# **Rapporto Conclusivo**

**Attività di controllo ex art. 29-decies del Dlgs 152/06 e s.m.i., comma 3**

**Sonatrach Raffineria Italiana S.r.l.**

**Autorizzazione Ministeriale MATTM: DEC-MIN-0000158 dell'8 maggio 2018**

Figura 3 – Analizzatore H<sub>2</sub>S F854 (dato grezzo, compensato per ossigeno, temperatura camera combustione) – Evento 2

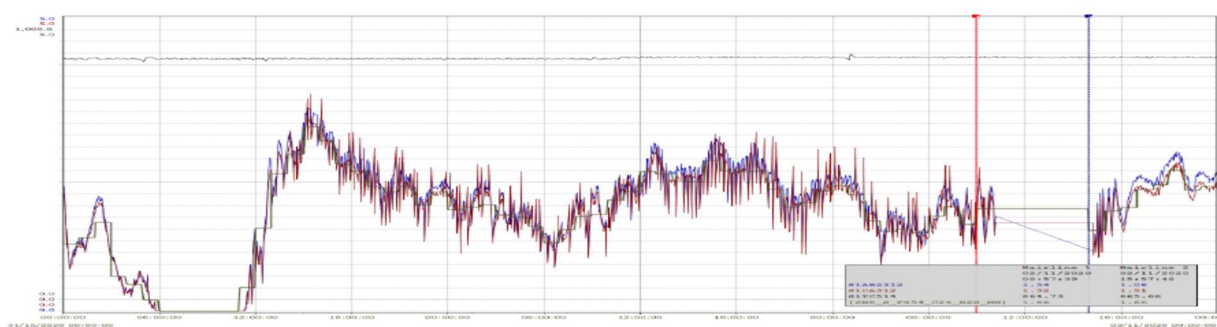
In data 31 ottobre 2020, a causa di un problema al sistema di condizionamento dei fumi, si è verificata l'indisponibilità dell'analizzatore gestionale di H<sub>2</sub>S del camino E26 dell'F854. L'analizzatore è rientrato in servizio regolare in data 2 novembre 2020, a valle di manutenzione.

Il problema, nello specifico, conduceva a misure "nervose" (cfr. trend in calce), sebbene ancora all'interno dei normali valori di misurazione. Per questo motivo, ai fini del monitoraggio, si è continuato ad impiegare la misura strumentale (mediata sull'ora). Solamente nelle sei ore necessarie alla manutenzione, lo SME ha operato una propagazione dell'ultimo valore valido disponibile.

È stata comprovata la rispondenza dei dati restituiti dal sistema SME con i parametri di esercizio del forno F854; nella fattispecie, è stata verificata la temperatura di esercizio della camera di combustione, i cui valori, anche in questo caso, si sono mantenuti ben superiori ai 750°C minimi richiesti per tragarare il rispetto del VLE di 5 mg/Nm<sup>3</sup>. **Non si evidenziano criticità.**
